### ENDE-PEW-2023-001

## "ESTUDIO, INGENIERÍA DE DETALLE, SUMINISTROS, CONSTRUCCIÓN, PRUEBAS Y PUESTA EN SERVICIO DE LA SUBESTACIÓN DEL PARQUE EÓLICO WARNES II"

### DOCUMENTO DE RESPUESTAS A LAS CONSULTAS N° 2

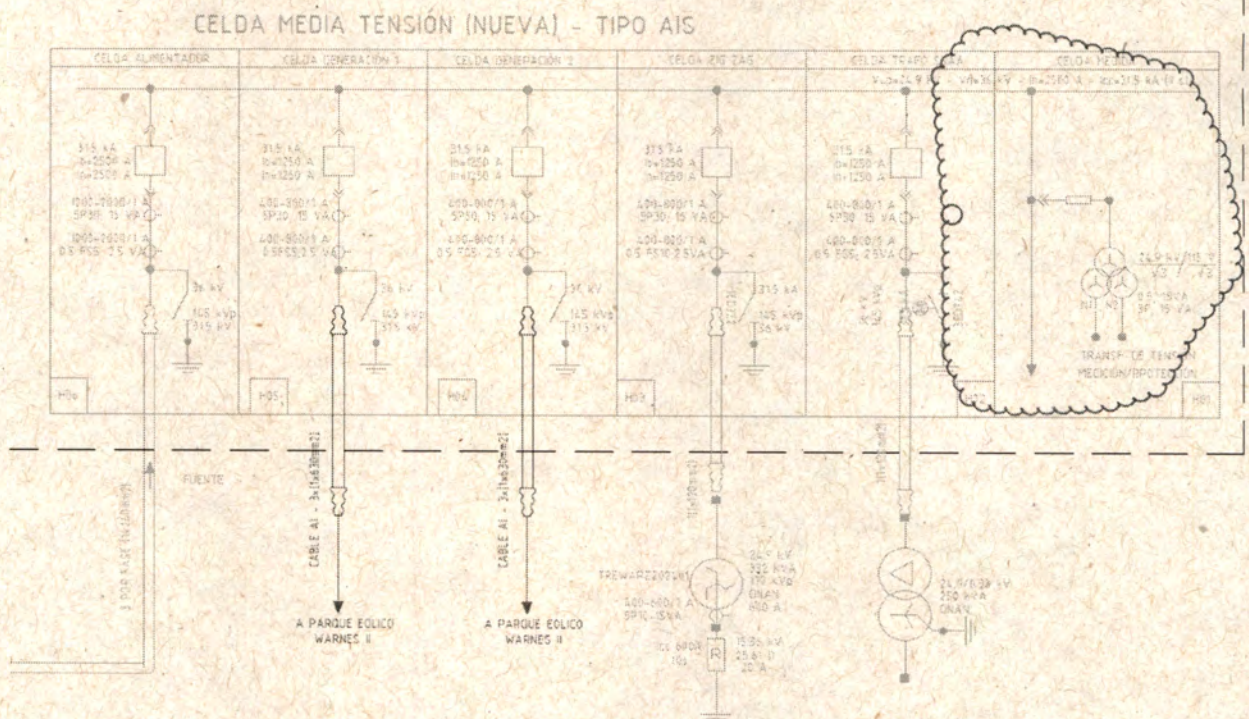
- R72.** No es permitido por el Financiadador.
73. Agradecemos confirmar que los CTs y PTs indicados en el plano unifilar son los requeridos para el nuevo Swichtgear:

- a). Celda alimentador >> CTs de protección y medida, dos nucleos: Nucleo 1 1000-2000/1A, 5P30, 15VA; Nucleo 2 1000-2000/1A , 0.5FS5 2.5VA
  - b). Celda Generación 1 >> CTs de protección y medida, dos nucleos: Nucleo 1 400-800/1A, 5P30, 15VA; Nucleo 2 400-800/1A , 0.5FS5 2.5VA

- c). Celda Generación 2 >> CTs de protección y medida, dos nucleos: Nucleo 1 400-800/1A, 5P30, 15VA; Nucleo 2 400-800/1A , 0.5FS5 2.5VA
  - d). Celda Zig Zag >> CTs de protección y medida, dos nucleos: Nucleo 1 400-800/1A, 5P30, 15VA; Nucleo 2 400-800/1A , 0.5FS5 2.5VA

e). Celda Trafo SSAA >> CTs de protección y medida, dos núcleos: Nucleo 1 400-800/1A, 5P30, 15VA; Nucleo 2 400-800/1A , 0.5FS5 2.5VA

f). Celda de Medida >> PTs de protección y medida, doble núcleos: 24.9v3 kV/115v3 V, 0.5, 15VA; 3P, 15VA

**R73.** Ende confirmar los valores de los CTs y PTs, pero se deberá validar los valores en la etapa de ingeniería con la Supervisión del Proyecto.
